Název stavby: **Revitalizace areálu sv. Bartoloměje v Kolíně**

Dílčí část: **SO 01 Parkán**

ZMĚNOVÝ LIST č.: PA-006

ZMĚNOVÝ LIST Č.:

POHLED NA Č.
ČÁST MEZI SOUSEDNÍ

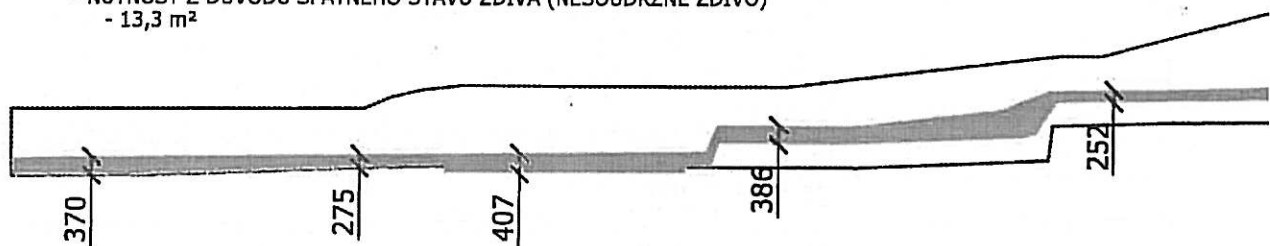
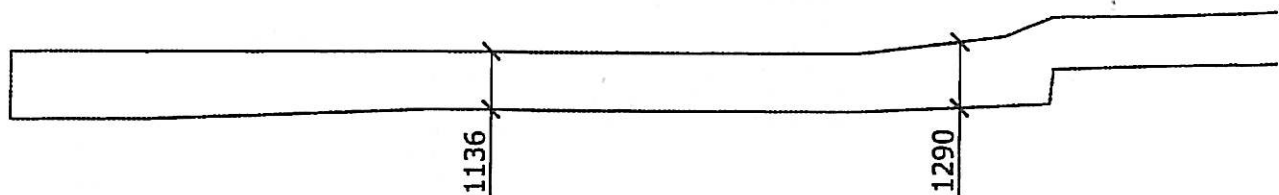
Stručný popis změny
SO 01 - Parkán - Parkánové zdi - kamenné zdivo označené kódy RS01, RS02 a RS03. Požadovaný průběh zdiva byl na základě dodatečných dohod mezi investorem (městem Kolín) a přímými účastníky (sousedy) oproti PD upraven (zvětšen). Zároveň bylo po odstranění hustých křovisek zjištěno, že i samotný rozsah i poškození dalších částí zdiva je větší než bylo předpokládáno v PD.

ZVĚTŠENÝ OBJEM ZDĚNÍ
- 25 m²

ZVĚTŠENÝ OBJEM ROZEBÍRÁNÍ OPROTI PŘEDPOKLADU PD
- NUTNOST Z DŮVODU ŠPATNÉHO STAVU ZDIVA (NESOUDRŽNÉ ZDIVO)
- 13,3 m²

PRŮBĚH ZDI REALIZOVANÝ DLE DODATEČNÝCH POŽADAVKŮ

PRŮBĚH ZDI DLE PD
